<b>CONCEPTO TÉCNICO SOBRE NECESIDAD DE ESTUDIOS DETALLADOS DE AMENAZA Y RIESGO POR FENOMENOS DE REMOCIÓN EN MASA DENTRO DEL TRÁMITE DE LICENCIA URBANÍSTICA</b>	Código:	<b>GPR-FT-10</b>
		Versión:	<b>03</b>
		Código Documental:

<b>1.1 CONCEPTO TÉCNICO No. CT:</b>	<b>5910</b>
<b>1.2 ÁREA:</b>	TÉCNICA Y DE GESTIÓN
<b>1.3 COORDINACIÓN:</b>	INVESTIGACIÓN Y DESARROLLO
<b>1.4 REFERENCIA CRUZADA RADICADO FOPAE:</b>	2010ER10713
<b>1.5 RESPUESTA OFICIAL No.</b>	RO-43696

<b>2.1 SOLICITANTE:</b>	CURADURÍA URBANA No. 1
<b>2.2 PROYECTO:</b>	Transversal 3 No. 51 A – 71/75
<b>2.3 LOCALIDAD:</b>	2. Chapinero
<b>2.4 UPZ:</b>	90. Pardo Rubio
<b>2.5 BARRIO O SECTOR CATASTRAL:</b>	Sector Catastral Pardo Rubio
<b>2.6 DIRECCIÓN:</b>	Transversal 3 No. 51 A – 71/75
<b>2.7 CHIP:</b>	AAA0090NSOE
<b>2.8 MANZANA CATASTRAL:</b>	11
<b>2.9 PREDIO CATASTRAL:</b>	22
<b>2.10 ÁREA (m<sup>2</sup>):</b>	445.31
<b>2.11 FECHA DE VISITA:</b>	Agosto 2 de 2010

**Figura No. 1.** Localización general del proyecto de la Transversal 3 No. 51 A – 71/75, en el sector catastral Pardo Rubio, de la localidad de Chapinero, en el Plano Normativo de Amenaza por Remoción en Masa del POT (Decreto 190 de 2004).

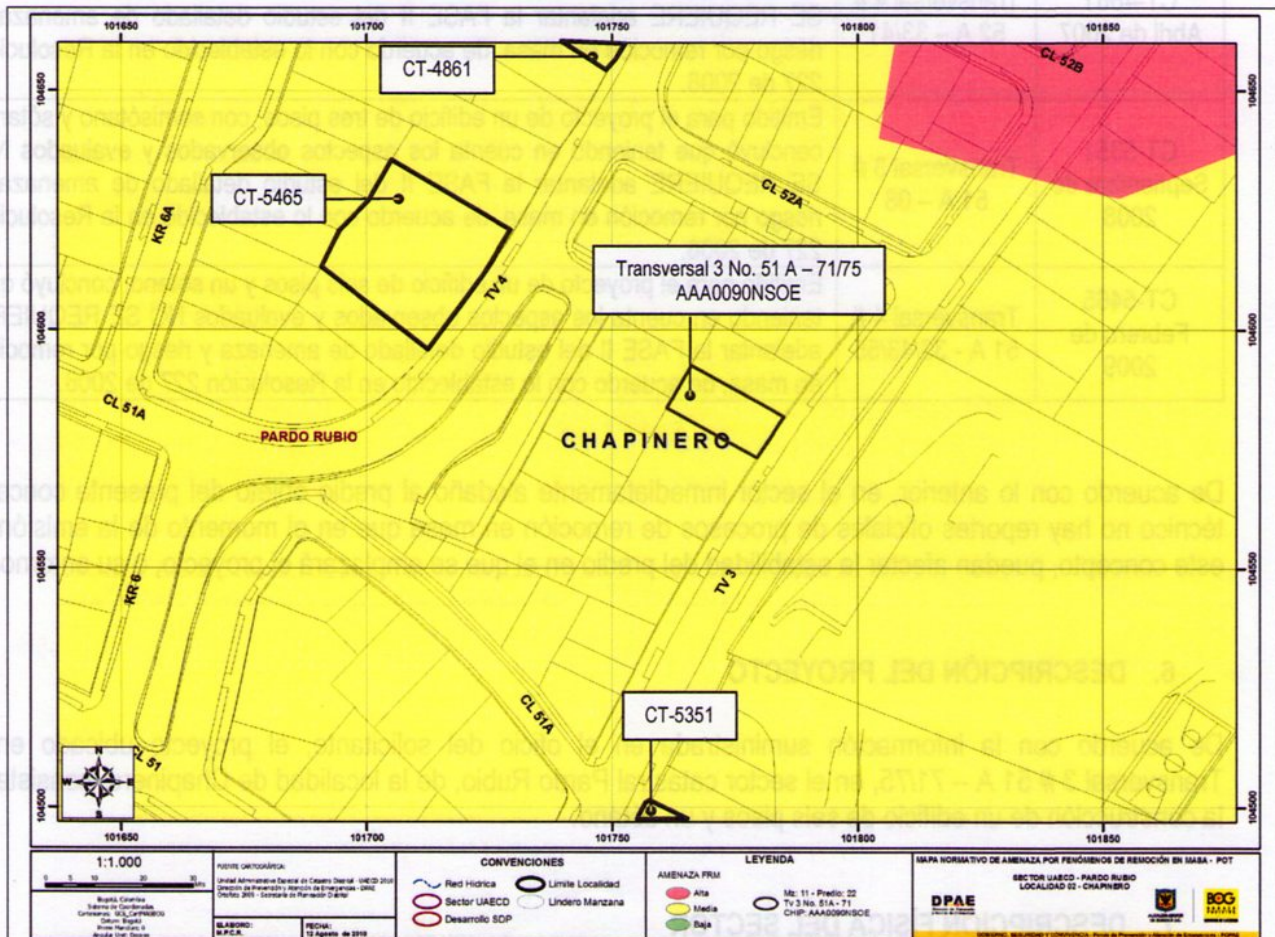
Conforme con el plano normativo de “Amenaza por Remoción en Masa” del Plan de Ordenamiento Territorial de Bogotá – POT, el sector donde se localiza el proyecto ubicado en la Transversal 3 No. 51 A – 71/75, en el sector catastral Pardo Rubio, de la localidad de Chapinero, se encuentra en una zona de AMENAZA MEDIA por procesos de remoción en masa (Figura No. 1).

Fotografía No. 1. Vista del predio del proyecto ubicado en la Transversal 3 # 51 A - 71/75, en el sector catastral Pardo Rubio, de la Localidad de Chapinero.

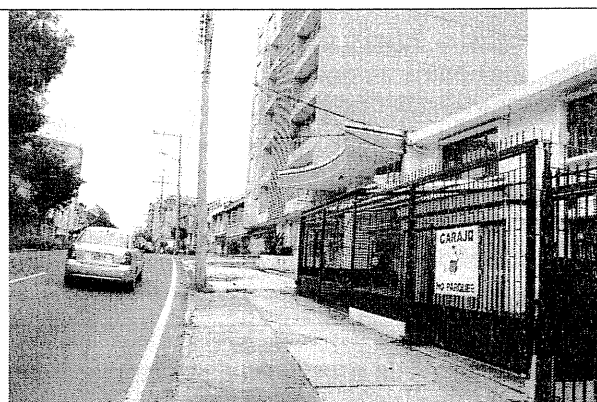
La zona donde se busca desarrollar el proyecto corresponde con uso de suelo urbano con edificaciones de tipo residencial. Es un sector consolidado a nivel urbano, con densidad de construcción alta, contando con vías pavimentadas (ver Fotografías No. 1 y 2); así mismo, las vías del sector cuentan con sistemas de drenaje para el manejo de escorrentía superficial, que se conectan con la red de alcantarillado pluvial; también cuenta con un sistema de alcantarillado sanitario sobre la Transversal 3. En la zona se encuentran edificios de apartamentos de hasta siete (7) pisos en altura, en un terreno con pendiente baja.
